COMMUNAUTÉ DE COMMUNES DU PAYS BEAUME DROBIE

PLAN LOCAL D'URBANISME INTERCOMMUNAL

MODIFICATION SIMPLIFIÉE

N°1

Illustration intégrée dans le paragraphe 10.2.10.1 du rapport de présentation :

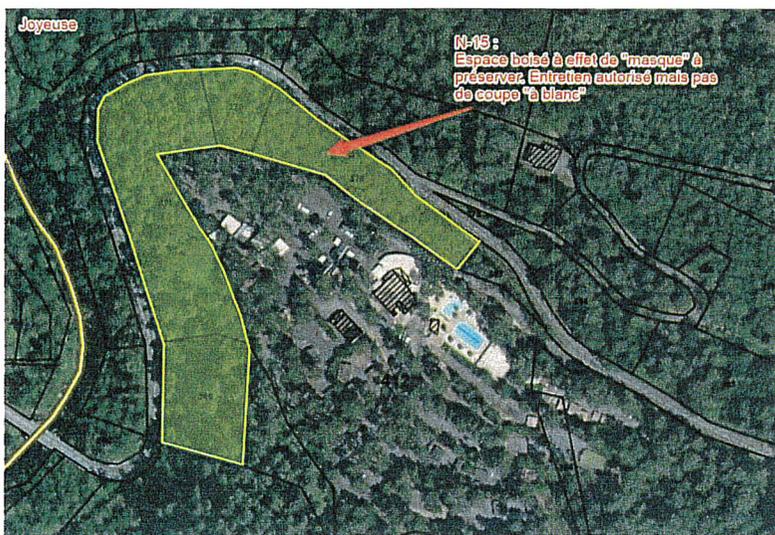
En revanche, cet élément n'apparaît pas dans le « listing des éléments identifiés au titre de l'article L151-23 du code de l'urbanisme » au paragraphe 10.2.10.1 du rapport de présentation (page 275).

Il est donc nécessaire de mettre à jour le listing et d'ajouter une illustration de l'élément identifié.

AC1 : Eglise de Ribes

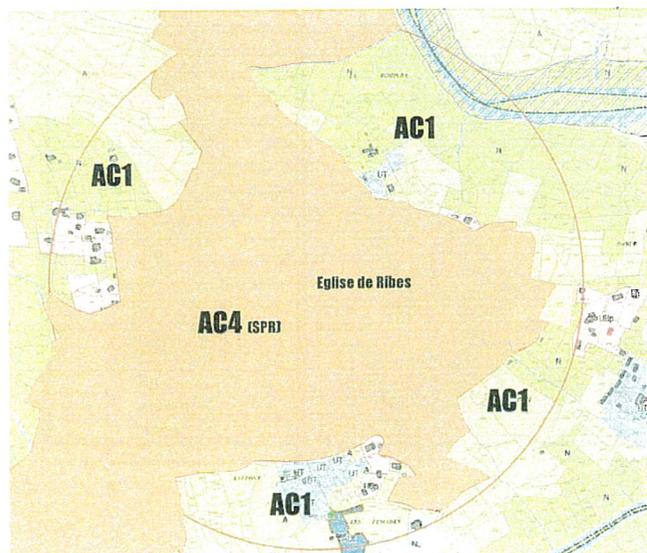
Or les périmètres AC1 « dépassent » les limites du SPR pour les communes de Ribes et de Joyeuse. Inversement, une partie du périmètre AC1 (rayon de 500 m) de l'Église de Faugères se superpose sur le SPR de Payzac (qui concerne la totalité du territoire communal).

Il est donc nécessaire de mettre à jour le plan de report des servitudes AC1.

Plans de report de la servitude AC1 ajoutés (Ribes et Joyeuse) et modifié (Faugères) :

ANNEXE N°1 :
RÈGLEMENT GRAPHIQUE MODIFIÉ (EXTRAIT PLANCHE N°9)

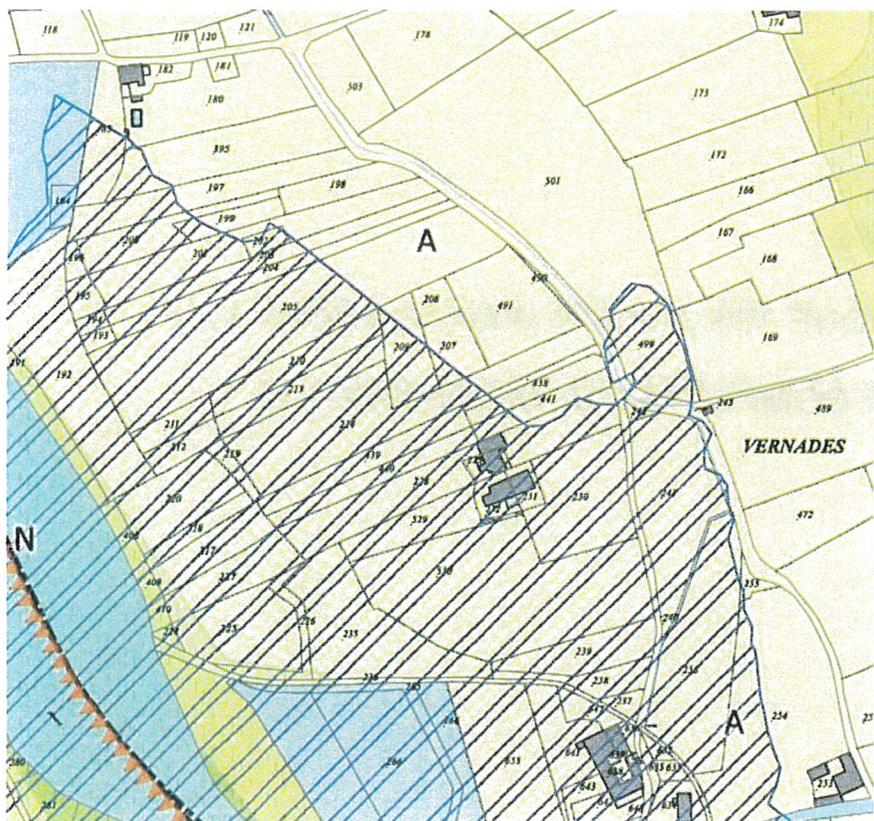
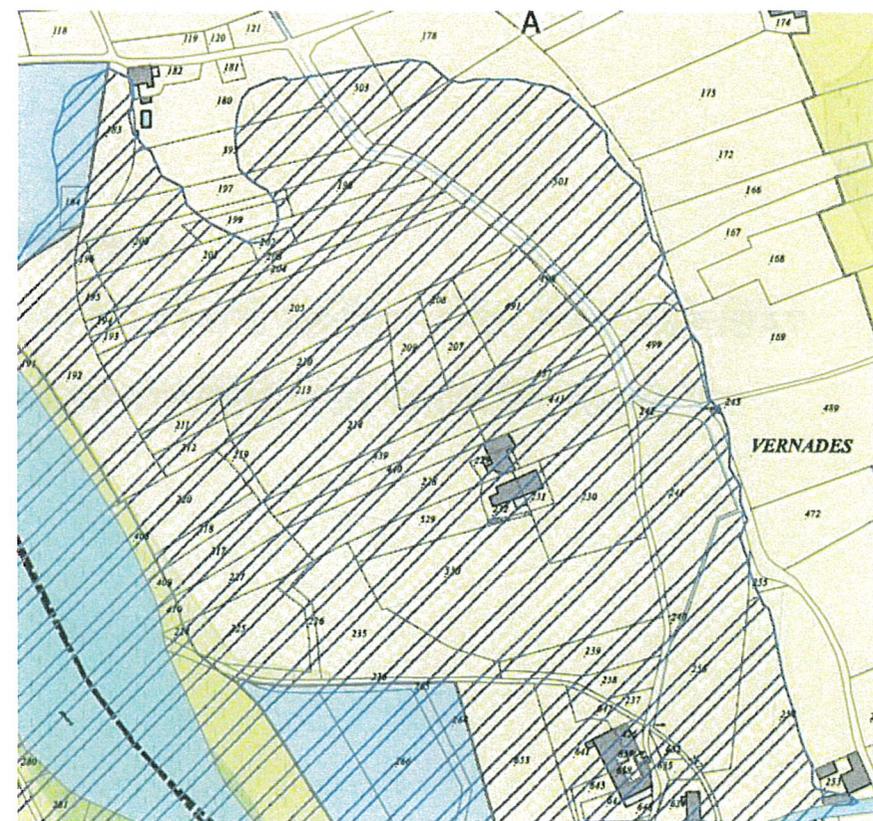
En effet, afin d'harmoniser la trame « zone inondable » du règlement graphique du PLUi avec la carte de zonage réglementaire du PPRI, il est nécessaire de procéder à un ajustement de l'emprise de la trame « zone inondable » au niveau du lieu-dit « Les Vernades » (voir illustration ci-après). Lors de l'approbation du PLUi, et pour donner suite à une demande de la Préfecture après enquête publique, une erreur matérielle de report a effectivement été produite.

Le règlement graphique est modifié au niveau du lieu-dit «les Vernades» à Rosières afin d'assurer une cohérence PLUi / PPRi. Seule la planche n°9 est concernée.

Zonage avant modification simplifiée

Zonage après modification simplifiée
